Keuringsverslag van een elektrische laagspanning- en zeer lage spanningsinstallatie

NIET CONFORM

Straatnaam Gustaaf Callierlaan
Huisnummer 91
Busnummer 602
Postcode 9000
Gemeente GENT
Land België

Controlebezoek van een huishoudelijke installatie volgens (KB 08/09/2019) - AREI Boek 1- 6.5. en 4.2.4.3.

Afbeelding schakel- en verdeelbord:

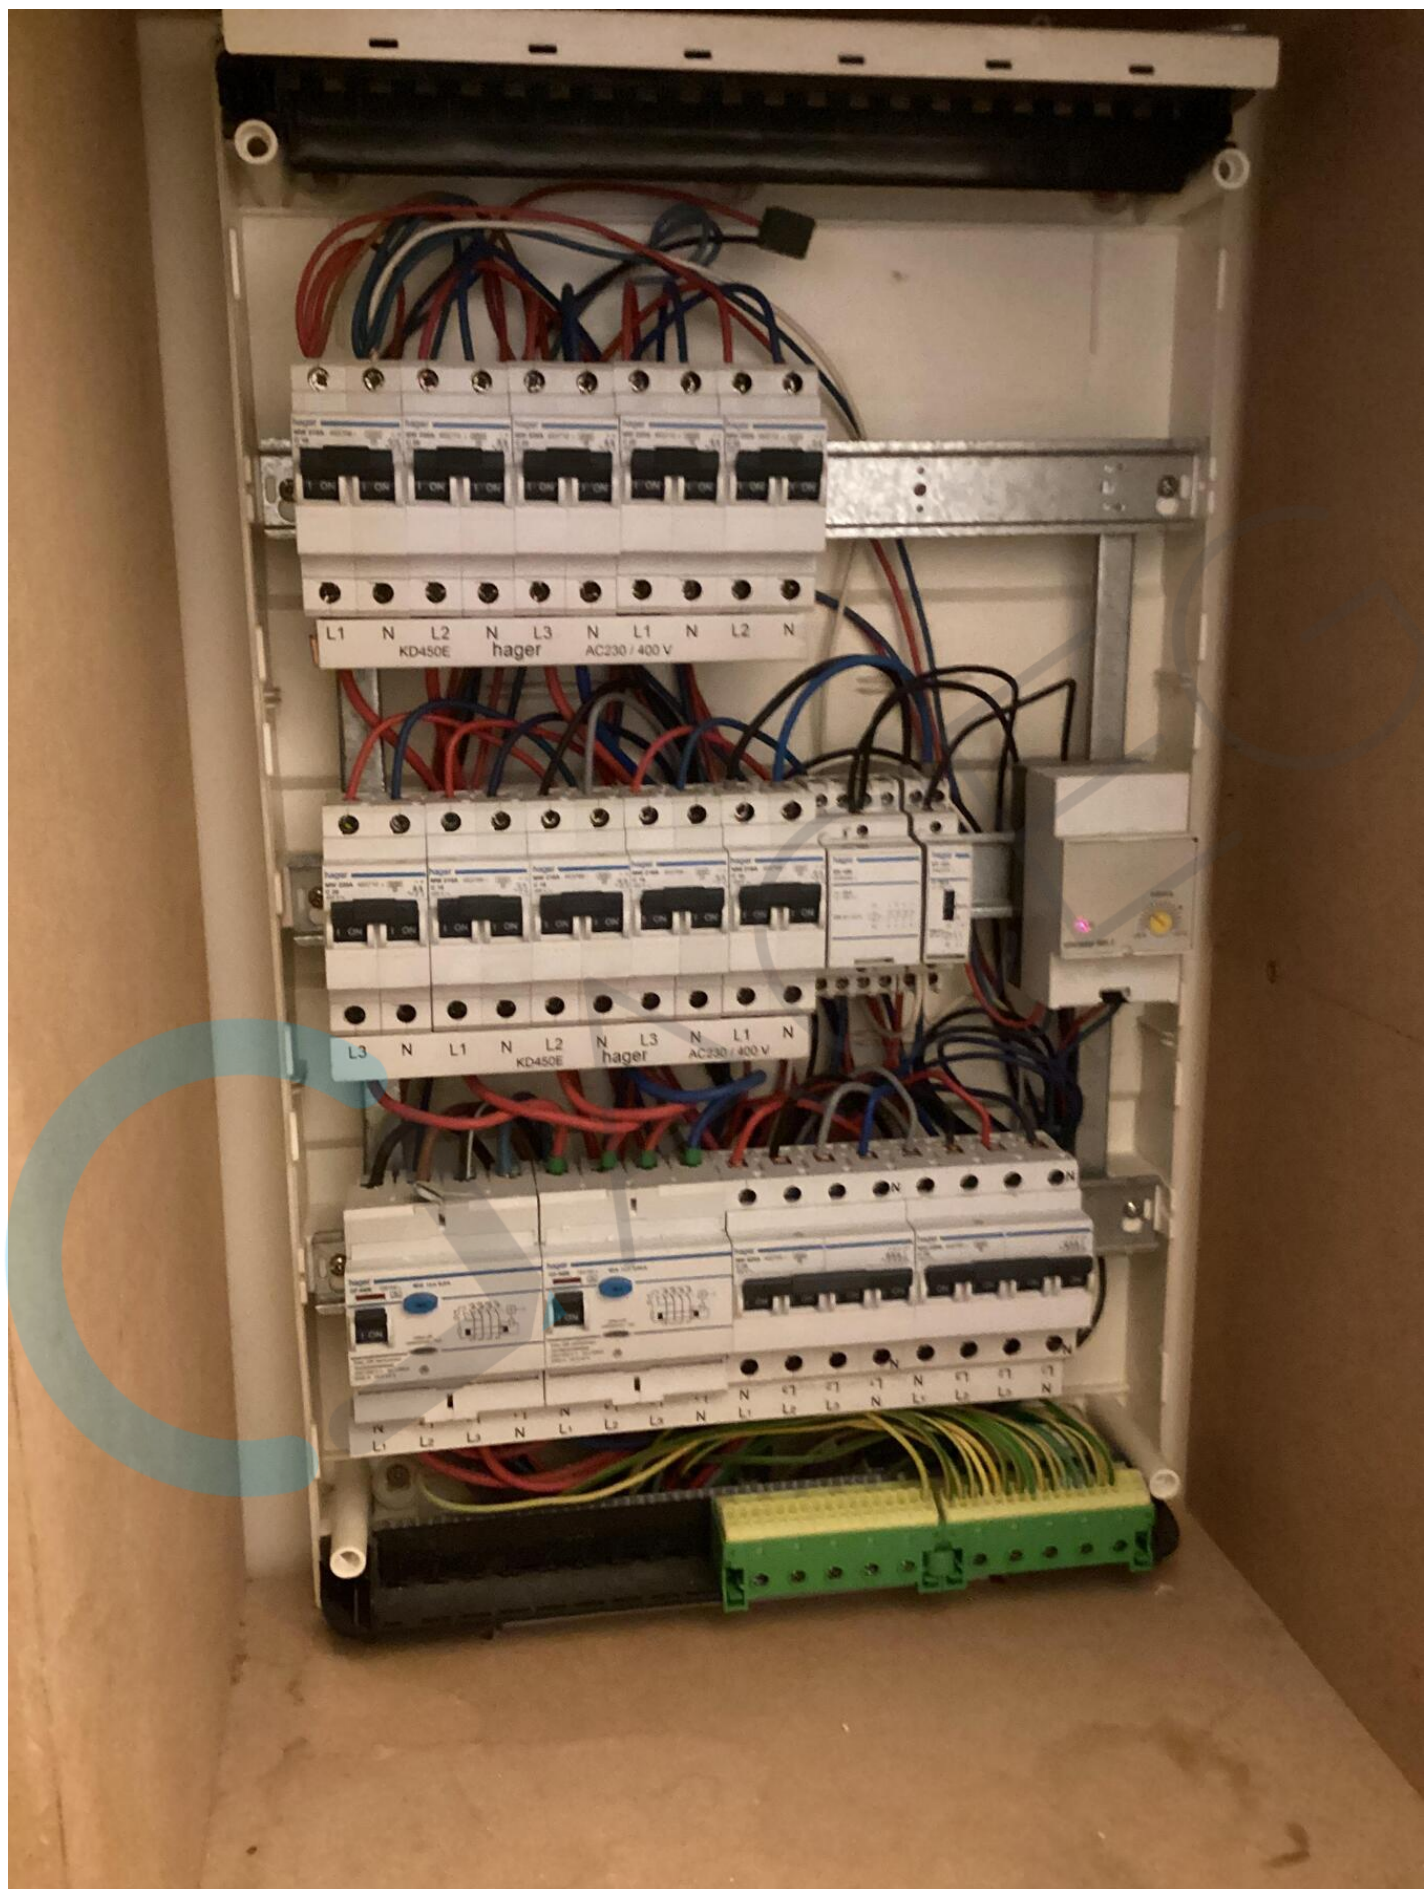
I2.03 De continuïteit van equipotentiaalverbindingen en/of beschermingsgeleiders zijn niet gewaarborgd. (Boek 1 Onderafdeling 5.3.5.3.G. en 5.4.3.5)

I4.08 De beschermingsgeleiders zijn niet verdeeld over de ganse installatie. (Boek 1 Onderafdeling 5.3.5.3.G. en 5.4.3.1.)

I5.10 De genaakbare, naakte onder spanning staande delen zijn onvoldoende afgeschermd. (Boek 1 Afdeling 5.1.4. en 4.2.2.3.)

N22 De elektrische installatie is grondig na te zien en conform te maken volgens de voorschriften van het AREI boek 1.
